**Požadavek zhotovitele na změnu č. 25**  
**Projekt: Karlovy Vary, Mlýnská kolonáda – dílčí úprava**  
**Č. projektu: CZ.06.3.33/0.0/0.0/16\_037/0012812**

Název části stavby dotčené změnou (včetně čísla SO): **Karlovy Vary, Mlýnská kolonáda – dílčí úprava**

ZL 25

D.1.1. 03

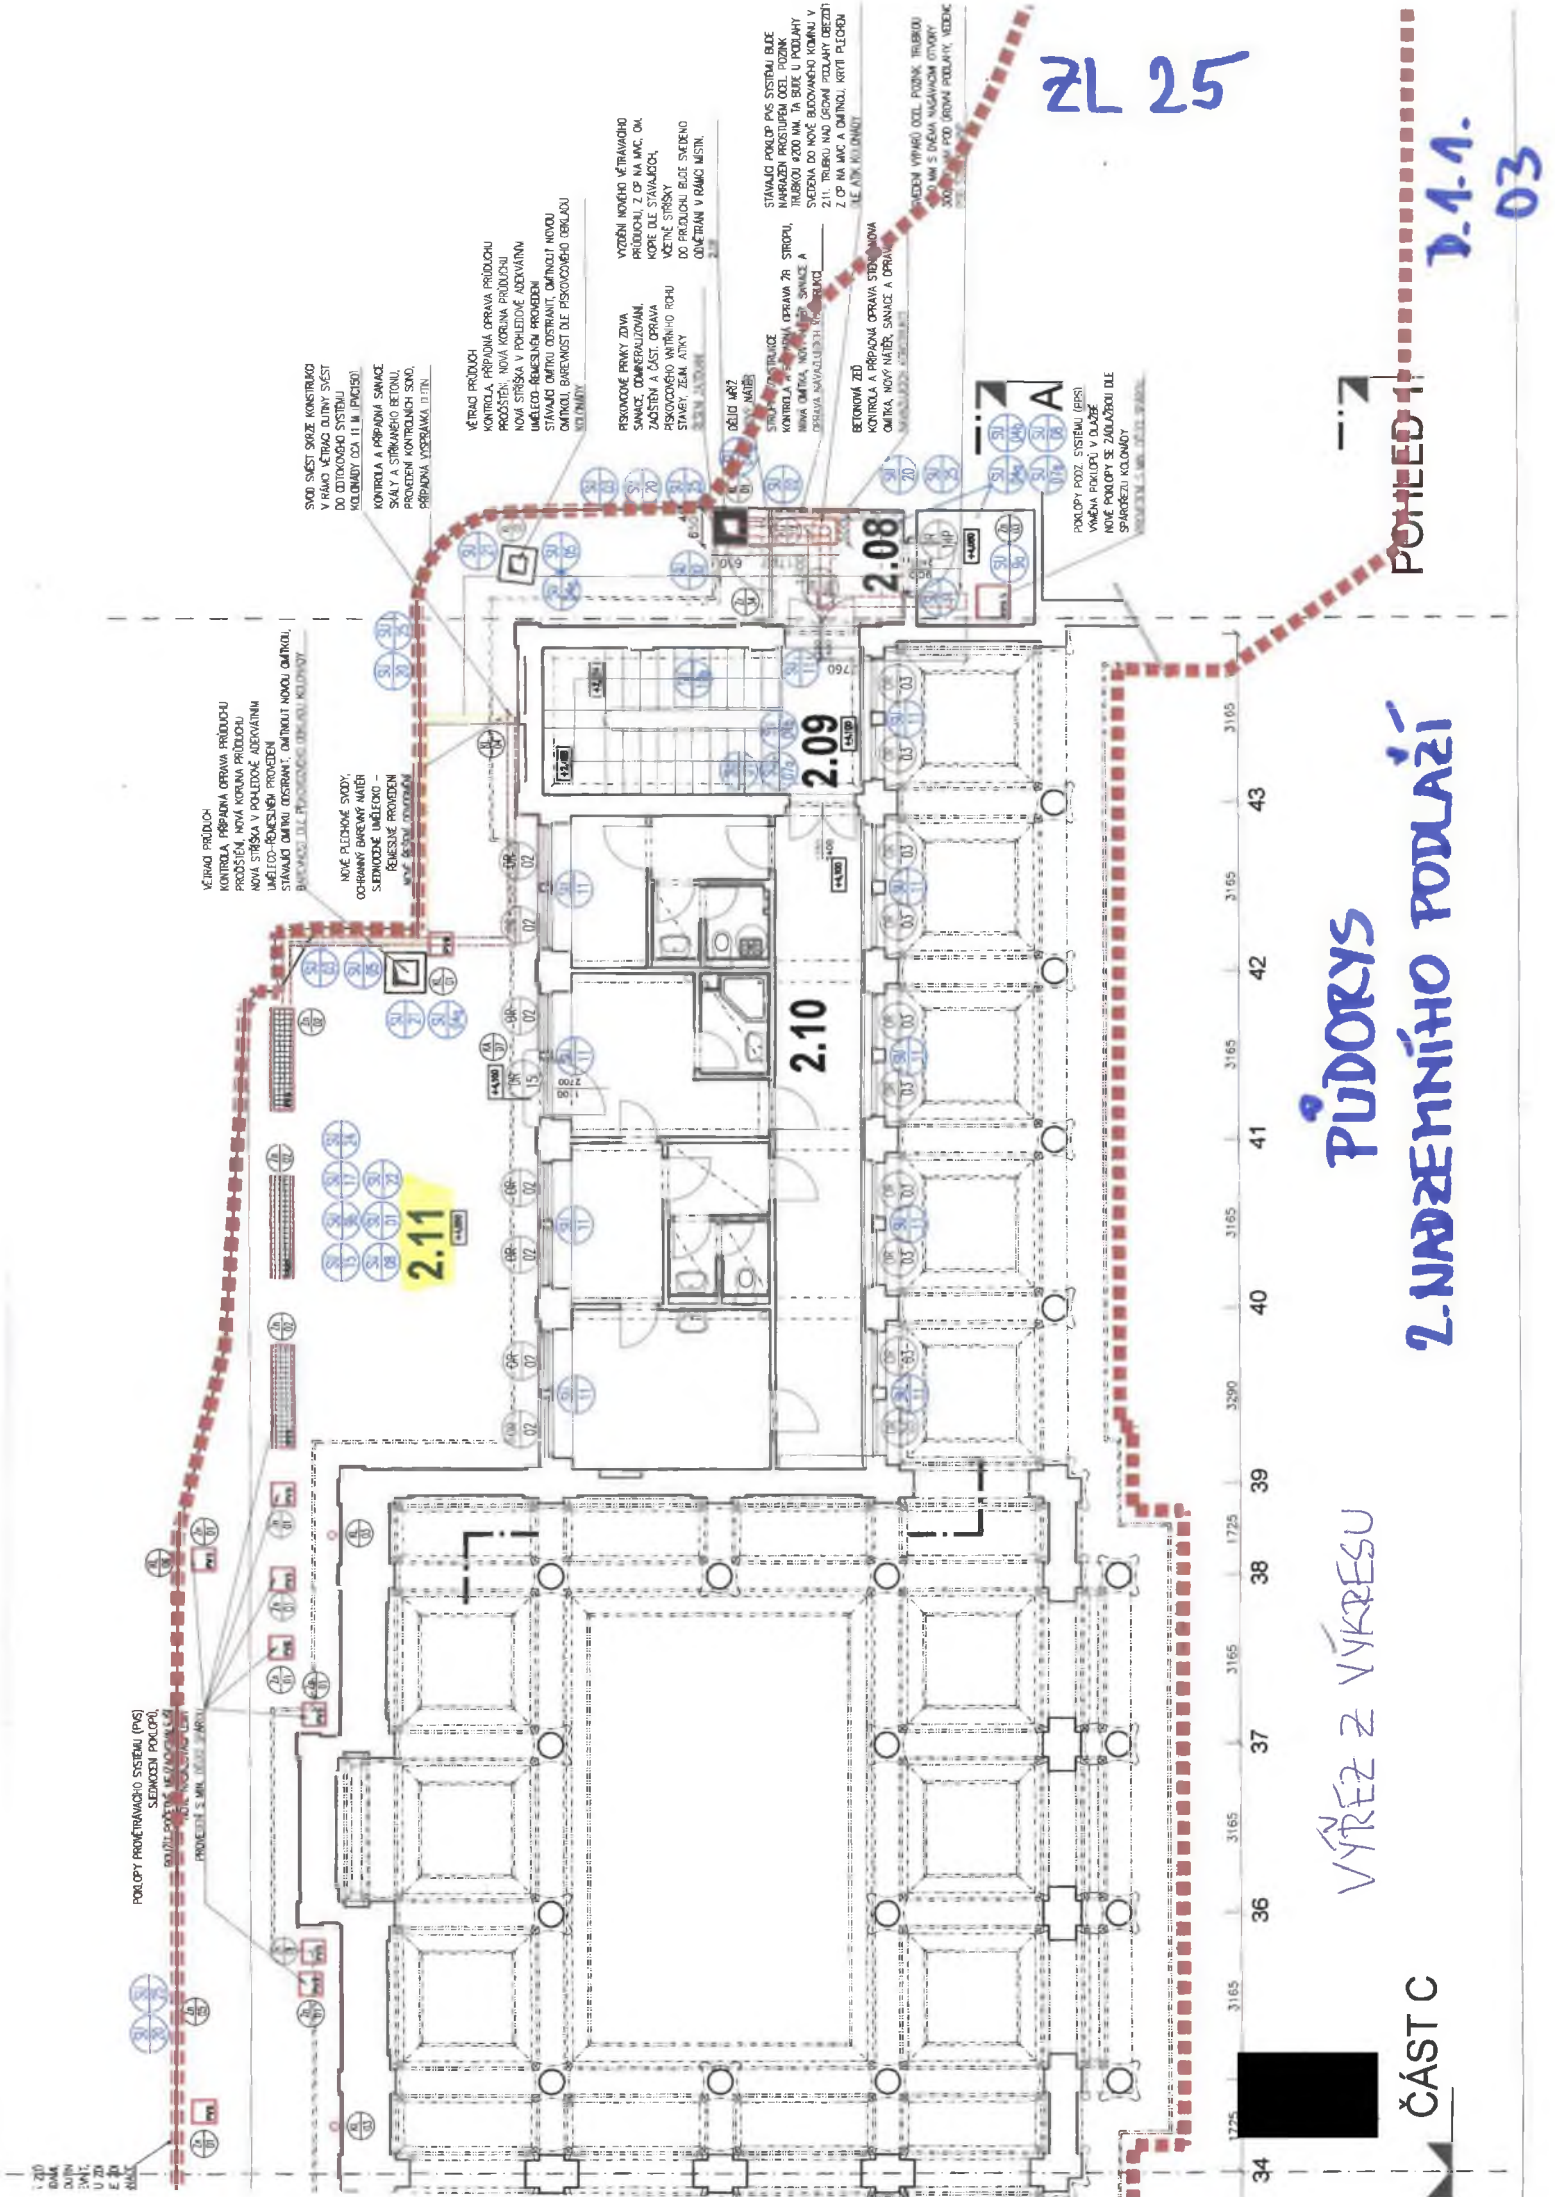
Projektová dokumentace navrhuje v místnosti 2.11 (prostor za kolonádou) dodávku nových Cu stříšek na odvětrávací komíny, repasi poškozených částí žlabu a oplechování atiky.

Nově nebudou Cu stříšky instalovány a oplechování atiky se nahrazuje revizí, kontrolou a lokální opravou stávajícího oplechování římsy v úrovni 2,3 a 4.NP. Současně dochází k výměně 1ks poškozeného Cu svodu.

Po provedené kontrole odvětrávacích komínů bylo zjištěno, že komíny mají osazeny stávající stříšky, jejichž stav nevyžaduje provedení výměny. U oplechování atiky bylo též zjištěno, že její stav je lepší než bylo uvažováno a postačí provést revizi, kontrolu a lokální vyspravení.
